FA-CN-0270-B

### 电池部件变更通知（A6BAT、A8BAT、A10BAT）

■出版年月

2020年9月

## 1.1 外观

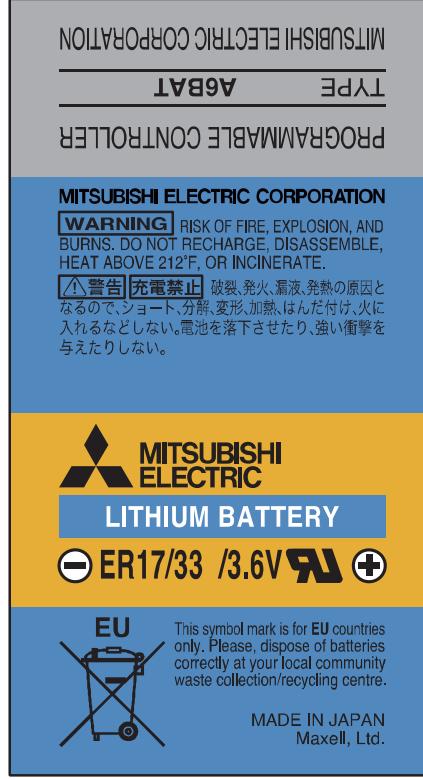
外观变更如下所示。

| 型号    | 变更前  | 变更后   |
|-------|--|---|
| A6BAT | <ul style="list-style-type: none"><li>• 标签面</li></ul>  <ul style="list-style-type: none"><li>• 正极侧</li></ul>  <ul style="list-style-type: none"><li>• 负极侧</li></ul>  | <ul style="list-style-type: none"><li>• 标签面</li></ul>  <ul style="list-style-type: none"><li>• 正极侧</li></ul>  <ul style="list-style-type: none"><li>• 负极侧</li></ul>  |
